DIRETTIVA DELLA COMMISSIONE

del 22 novembre 1979

che adegua al progresso tecnico la direttiva 74/347/CEE del Consiglio per il ravvicinamento delle legislazioni degli Stati membri relative al campo di visibilità ed ai tergicristalli dei trattori agricoli o forestali a ruote

(79/1073/CEE)

Figura 2

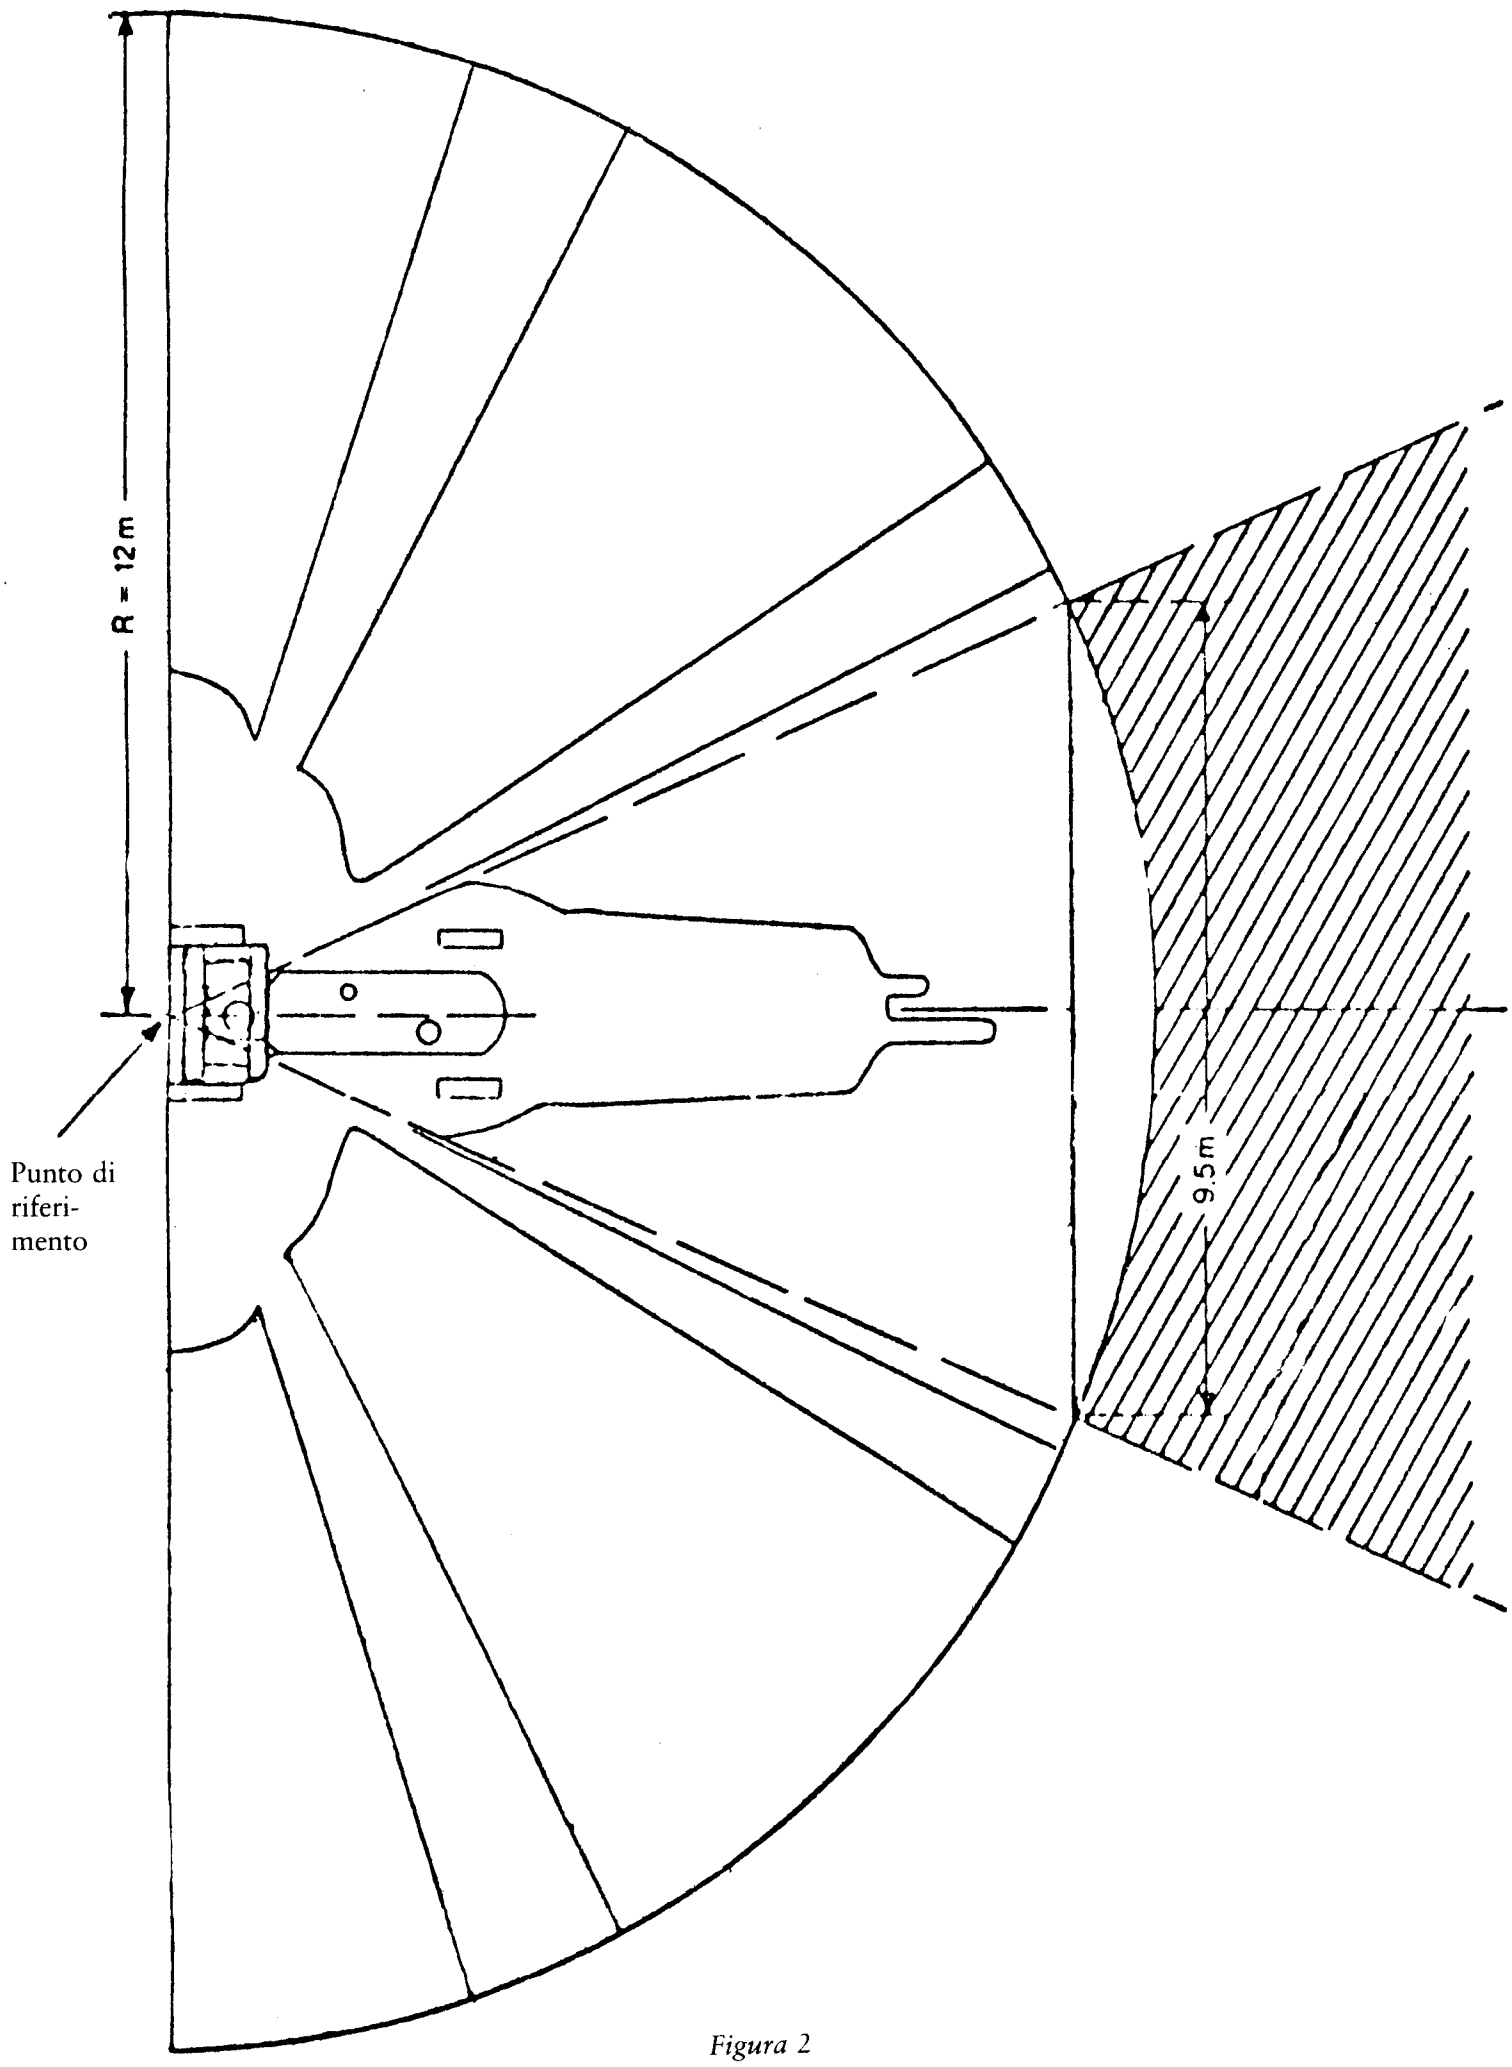
Figura 2: Il disegno viene modificato come segue :
